Požadavek zhotovitele na změnu č.1 – sorpční geotextílie

Projekt: „Karlovy Vary, ulice Vodárenská – parkoviště“

Požadavek zhotovitele na změnu č. 1

Požadavek zhotovitele na změnu č.2 – Obrubník linea

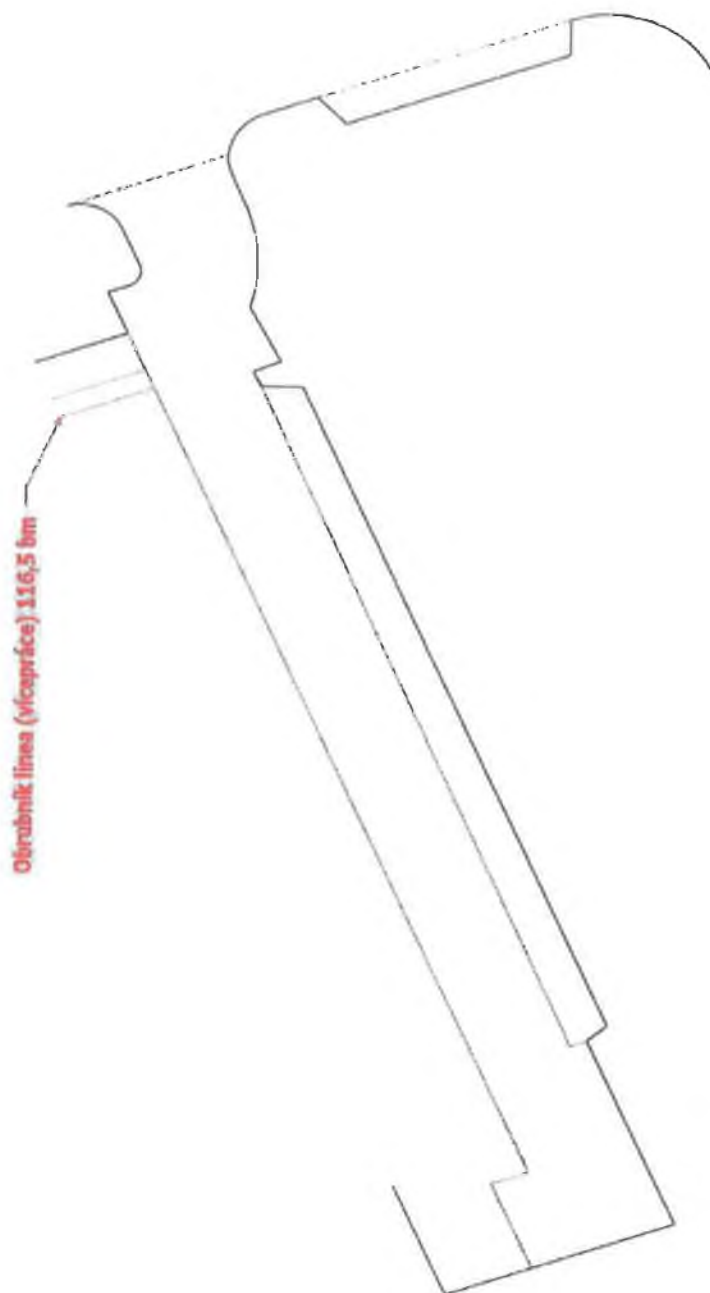
Položení obrubníků Linea 8 cm

Lepší vedení a zpevnění celkové plochy

- a) navržená změna je v souladu s původní koncepcí
- b) změna nebude mít negativní dopad na žádnou další složku díla
- c) měněná položka/položky jsou z technického hlediska podobné, nebo lepší než nahrazovaná položka/položky v původním projektu
- d) projektovaná životnost majetku je podobná jako u nahrazované položky/položek v původním projektu
- e) k předložené změně nemáme další připomínky

Vyjádření objednatele: BEZ PŘÍPOMÍNEK
